Elliðaárvogur/Ártúnshöfði Svæði 1: Reitur 7 (Fyrri áfangi) Byggingarleyfisumsókn

Umsögn

Skýringarmynd: Úrgangslausnir skv. umsókn

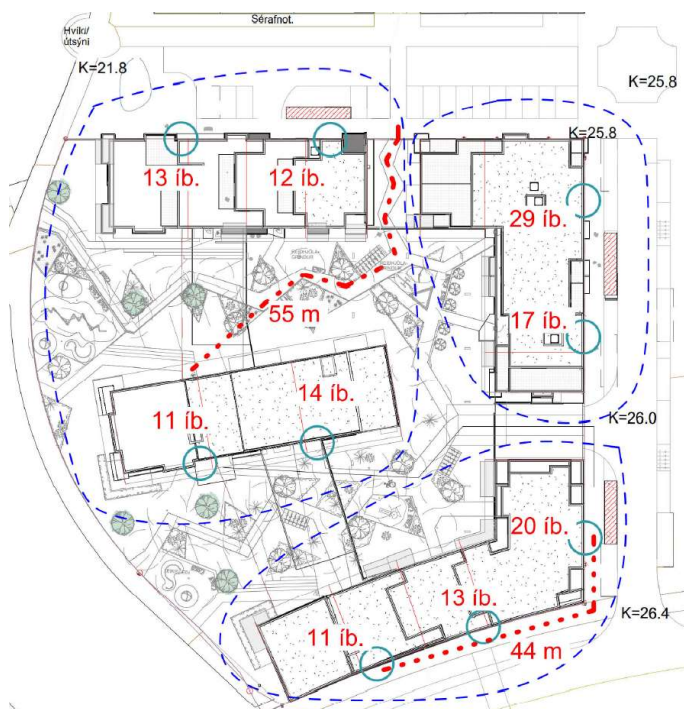
Skv. deiliskipulagi er staðsetning djúpgáma við reitinn leiðbeinandi. Í minnisblaði bendir skipulagsfulltrúi á að teikningin sem fylgir erindinu sýni ekki nema að hluta hvernig úrgangsmál eru leyst og óskað eftir ítarlegri upplýsingum um staðsetningu djúpgáma, íbúðafjölda, magn og losun.

Umsækjandi sendi í kjölfarið frekari gögn en einnig voru haldnir fundir um gatnahönnun og staðsetningu úrgangslausna með umhverfis- og skipulagssviði (gatnadeild og skrifstofum skipulagsfulltrúa, samgöngustjóra, borgarhönnunar og umhverfisgæða) ráðgjafa frá Eflu og umsækjendum á reitum 1, 2 og 7 þar sem útfærsla á göturýminu var unnin í sameiningu.

Skipulagsfulltrúi gerir ekki athugasemd við staðsetningu djúpgáma sbr. tillögu en vakin er athygli á að byggingarfulltrúi kann að gera sérstakar kröfur um fjarlægðir djúpgáma frá inngöngum.
